PROGETTISTA 	COMMESSA NR/20400	UNITÀ 00
	LOCALITA' REGIONE ABRUZZO	RT-AMB-E-05061	
	PROGETTO/IMPIANTO Rifacimento Gasdotti rete di Casalbordino e opere connesse RISPOSTA CONDIZIONE AMBIENTALE N. 2	Pagina 1 di 9	Rev. 1

RIFACIMENTO GASDOTTI RETE DI CASALBORDINO:

RISCONTRO ALLE PRESCRIZIONI CONTENUTE NEL PARERE CTVIA n. 424 del 27/03/2023 “CONDIZIONE AMBIENTALE N. 2”

[ID_VIP: 6290] Procedura di Verifica di assoggettabilità a VIA, ai sensi dell'art.19 del D. Lgs. 152/2006, relativa al progetto “Rifacimento Gasdotti rete di Casalbordino e opere connesse”

Figura 0-1 – Planimetria delle aree protette nell'area vasta in cui sono inserite le opere in progetto (in rosso la costruzione ed in verde la dismissione).

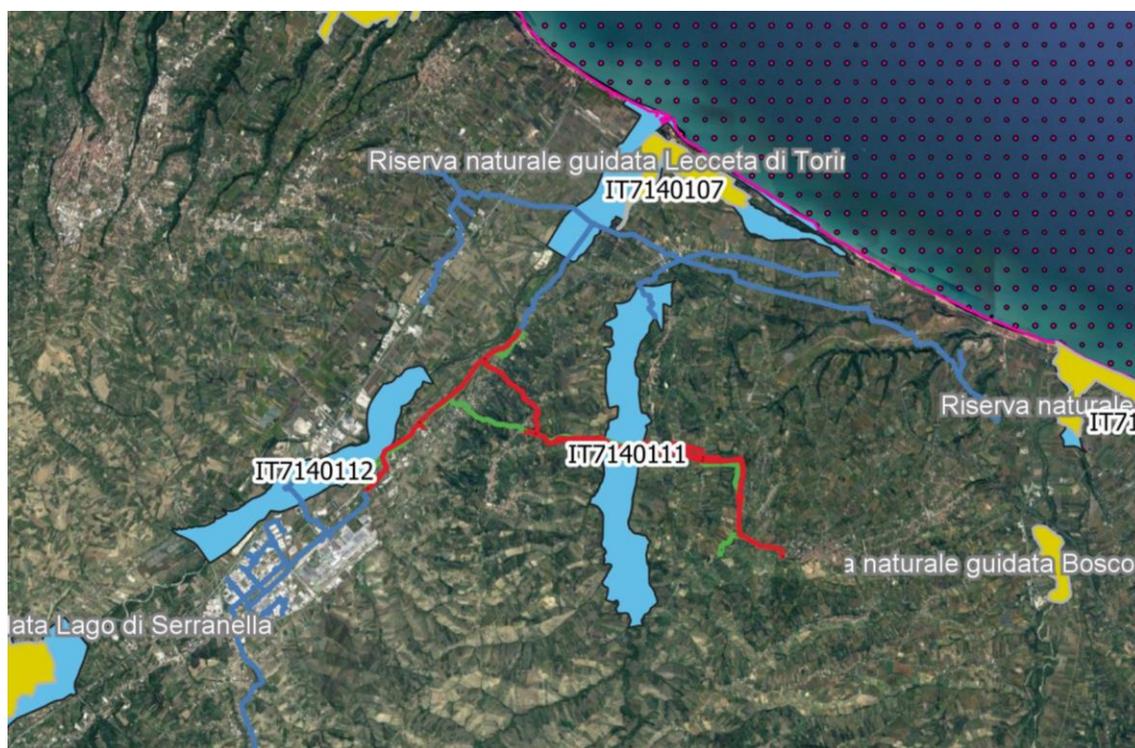
1.1 Il cronoprogramma dei lavori, elaborato evitando di aprire i cantieri in periodi di riproduzione o di migrazione delle specie di prioritario interesse conservazionistico dell'Area di Influenza del sito degli interventi;

1.2 I provvedimenti previsti per contenere il livello dell'inquinamento luminoso e acustico al di sotto di una soglia di disturbo delle stesse specie.

Nella Figura 0-1 sono rappresentate planimetricamente le aree naturali protette presenti nell'area vasta di studio in cui si inseriscono le opere.

A fronte dell'incidenza diretta si è ritenuto opportuno elaborare il documento di Valutazione di Incidenza (20400-RT-VINCA-001) a cui si rimanda per la descrizione dettagliata dei siti e delle specie presenti.
